Sua referência	Sua comunicação de	Nossa referência	Data
E-mail's	2024-01-31 2024-02-14	UOT-DOT 96/2024 Proc: REN-CB.01.00/1-13

ASSUNTO: Proposta de delimitação da REN do município de Belmonte elaborada em simultâneo com a revisão do PDM – Ponderação efetuada pela Câmara Municipal pós Discussão Pública – Pedido de novas áreas de exclusão em REN e reformulação da área de exclusão “C1” para reapreciação

Figura 1 – Proposta de exclusão da REN C1 – Compromisso da CMB na legalização de apoio agrícola

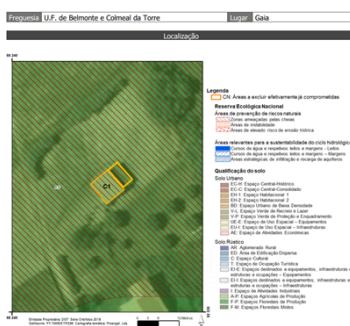
Proposta de exclusão que obteve parecer desfavorável das duas entidades – CCDRC, I.P. e APA-ARHTO – nas duas reuniões plenárias da CC, por se tratar de uma edificação a legalizar pela CMB, com uma área inicial de 182m², isolada em REN, em solo rústico – espaço agrícola de produção, nas tipologias Zonas Adjacentes (ZA), ZAC, e AEIPRA, localizada em Gaia, na UF de Belmonte e Colmeal da Torre.

A presente proposta detém uma área de 60,5m², limitada à edificação existente não licenciada e uma pequena área anexa, nas tipologias ZAC+AEIPRA, justificada pela persistência “*na legalização pela natureza do seu uso agrícola e de reduzida dimensão*”.

Trata-se de um processo com precedentes de ação inspetiva da IGAMAOT, de comunicação prévia ao abrigo do artigo 22.^º do RJREN, tendo sido emitidos pareceres desfavoráveis por parte da CCDRC, I.P. e da APA-ARHTO à pretensão.

Face aos antecedentes do processo de inspeção da IGAMAOT, da comunicação prévia de teor desfavorável para a legalização de um apoio agrícola, à tipologia de risco natural da REN afetada em solo rústico (ZAC) e à demarcação da Zona Adjacente ao rio Zêzere, de acordo com a Portaria n.º 1053/93, de 19 de outubro, na Planta de Condicionantes da revisão do PDM, no âmbito do artigo 25.^º e seguintes da Lei da titularidade dos recursos hídricos, conforme parecer da APA-ARHTO da 2.^a Reunião Plenária, mantém-se o parecer **desfavorável** emitido a esta área de exclusão **C1**.

Figura 2 – Proposta de exclusão da REN E52 – Acertos de exclusão da REN

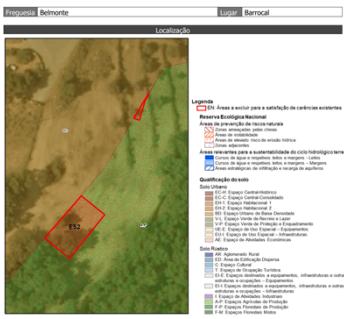
De acordo com a justificação apresentada, trata-se de acerto de exclusão pela área total dos dois polígonos que a compõem, com um total de 230m², em AEREHS. No PDM'96 estas duas áreas estavam inseridas em espaço urbanizável. Na proposta do Plano, uma das áreas ficou totalmente integrada e a outra parcialmente em solo rústico, destinando-se as mesmas a Solo Urbano - Espaço Urbano de Baixa Densidade.

São apresentadas duas informações prévias validadas pelos ofícios n.º 319/DTMPOU e 320/DTMPOU, ambas datadas de 22 de agosto de 2023, que constam do presente processo.

Aceita-se a retirada destas pequenas áreas da delimitação da REN, com base no critério 4 da proposta de exclusões da REN constante da Ata da 2.ª Reunião Plenária e Final da CC, porquanto correspondem a pequenos acertos automáticos, neste caso, inferiores a 500m², na tipologia AEREHS, justificadas pelos comprovativos apresentados.

Figura 3 – Proposta de exclusão da REN E53 – Com arquitetura aprovada

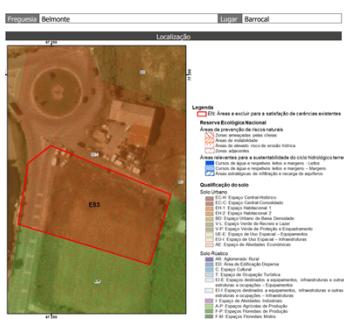
A síntese de fundamentação apresentada para esta proposta de área de exclusão da REN, em AEREHS, refere: “*Possui arquitetura aprovada pelo ofício n.º 499/2023, datado de 30/10/2023, motivo que leva a exclusão da REN.*”.

Trata-se de uma proposta de exclusão com uma área de 3.153m², contígua à área de exclusão C11 (com parecer favorável), no Barrocal – Belmonte, mais precisamente, na Quinta da Cecília, de acordo com a Participação Pública associada.

Na Proposta do Plano apresentada a Discussão Pública, a área em questão encontrava-se em Solo Rústico – Espaços Agrícolas de Produção, sendo que a pretensão agora consiste em alterar a classificação para Solo Urbano – Espaço Urbano de Baixa Densidade.

Apresentam uma Participação Pública n.º 1443, de 04-12-2023, em nome do proprietário do prédio Pedro Gregório, bem como, cópia do ofício n.º 499/2023, de 23-10-2023, enviado ao referido proprietário, a comunicar a aprovação do projeto de arquitetura por despacho da CM exarado em 19-10-2023.

Emite-se parecer **desfavorável** à proposta de área de exclusão **E53**, com base no seguinte:

- a) No PDM em vigor, a área proposta para exclusão insere-se em solo rústico – espaço agrícola e encontra-se, quase na sua totalidade, inserida em REN, de acordo com a Carta de delimitação da REN em vigor;

- b) Em resposta ao pedido de projeto de arquitetura apresentado pelo requerente Pedro Daniel Saraiva Gregório, a CM de Belmonte, conforme ofício n.º 1/2023, de 24-02-2023, condicionou o mesmo, entre outros requisitos, a que se encontrasse em condições de ser aceite como comunicação prévia pela CCDRC, I.P., para os efeitos previstos no artigo 22.º do Regime Jurídico da REN (RJREN).

- c) Em 29-03-2023 foi apresentado pelo requerente junto da Divisão Sub-Regional da Guarda, serviço desconcertado desta CCDRC, I.P., um pedido de comunicação prévia no âmbito do RJREN, inerente a uma ação que visava a realização de obras de construção de uma habitação unifamiliar, com área de implantação de 274,75m², a levar a efeito num prédio rústico inscrito na matriz predial rústica sob o n.º 1242, sítio no lugar denominado por Quinta da Cecília, União das freguesias de Belmonte e Colmeal da Torre, do concelho de Belmonte.

- d) Da avaliação ao processo da comunicação prévia, verifica-se que a mesma foi rejeitada por esta CCDRC, I.P., face à falta de envio dos elementos instrutórios solicitados ao requerente pelo ofício n.º DSR_Guarda 81/2023, de 31/03/2023 e, posteriormente, comunicada a devida **rejeição liminar do procedimento e arquivamento do processo**, através do ofício n.º DSR_Guarda 117/2023, de 26/04/2023, de acordo com o n.º 4 do artigo 22.º do RJREN. Posteriormente não foi apresentado novo pedido de comunicação prévia.

- e) Junto com o documento da Participação Pública, foi incluída cópia do ofício n.º 499/2023, em 23-10-2023, da CM de Belmonte a informar o requerente que, em conformidade com o disposto no artigo 114.º do CPA, em conjugação com as disposições aplicáveis no D.L. n.º 555/99, de 16 de dezembro, na sua atual redação (RJUE), ficava notificado o destinatário da aprovação do mencionado projeto de arquitetura, por despacho da edilidade datado de 19-10-2023, devendo solicitar a aprovação dos projetos de especialidade, no prazo de 6 meses, contados desde a data do recebimento da notificação.

- f) Contudo, uma vez que a condição referida na alínea b) não está cumprida, nomeadamente, no que concerne à aceitação como comunicação prévia conforme artigo 22.º, conjugado com a alínea b) do item I – Obras de Construção, Alteração e Ampliação, do Anexo II - a que se refere o artigo 20.º do RJREN -, considera-se que a aprovação do projeto de arquitetura em causa, constitui um **ato nulo**, por via do disposto no n.º 1 do artigo 27.º do RJREN e na alínea c) do artigo 68.º do RJUE.

Figura 6 – Proposta de área de exclusão E56 – aumento de profundidade para edificação

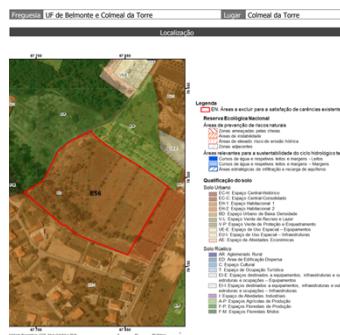
Esta nova área de exclusão em REN, com 2,7ha, na tipologia AEREHS, está igualmente justificada pelo aumento de profundidade necessária para a adequada implantação de edificações nesta área do perímetro urbano de baixa densidade de Colmeal da Torre, salvaguardando a zona de servidão à EN 18-3, junto à área de exclusão E7 (lado este), que já obteve parecer favorável das entidades.

. Um Alvará de loteamento n.º 1/2022, com obras de urbanização para aquela área no perímetro urbano em vigor e cuja execução das obras de urbanização foram aprovadas em reunião camarária de 26 de agosto de 2021.

. Planta Síntese do Loteamento Urbano Simples.

Emite-se parecer **favorável** à área de exclusão da REN **E56**, porquanto se encontra devidamente fundamentada pela CMB, incluindo-se a mesma no critério 3 da proposta de áreas de exclusão descrito nas Atas das 1.^a e 2.^a Reuniões Plenárias da CC de Belmonte.

Figura 7 – Proposta de área de exclusão E57 – Alteração categoria de espaço definida para permitir a construção

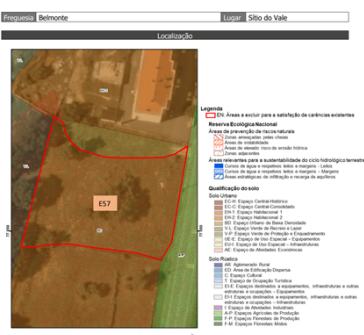
Esta nova área de exclusão da REN, com 2.395m², situada no perímetro urbano de Sítio do Vale - Belmonte, está fundamentada pela necessidade de alteração da categoria de espaço em que se insere, uma vez que, na versão do PDM submetida a discussão pública, a área da participação identificada como ID 3 foi classificada em solo urbano com a categoria de espaço verde de recreio e lazer, junto com o parque verde do Machorro.

Considerando que a proposta de área de exclusão é confinada a Norte por área consolidada (espaço habitacional 1) e a sul por espaço urbano de baixa densidade, a pretensão é viável com o mesmo afastamento em relação à variante existente, mantendo-se na mesma em espaço urbano, mas em categoria de espaço diferente – Espaço urbano de baixa densidade.

Emite-se parecer **favorável** à área de exclusão da REN **E56**, porquanto se encontra devidamente fundamentada pela CMB, incluindo-se a mesma no critério 3 da proposta de áreas de exclusão descrito nas Atas das 1.^a e 2.^a Reuniões Plenárias da CC de Belmonte.
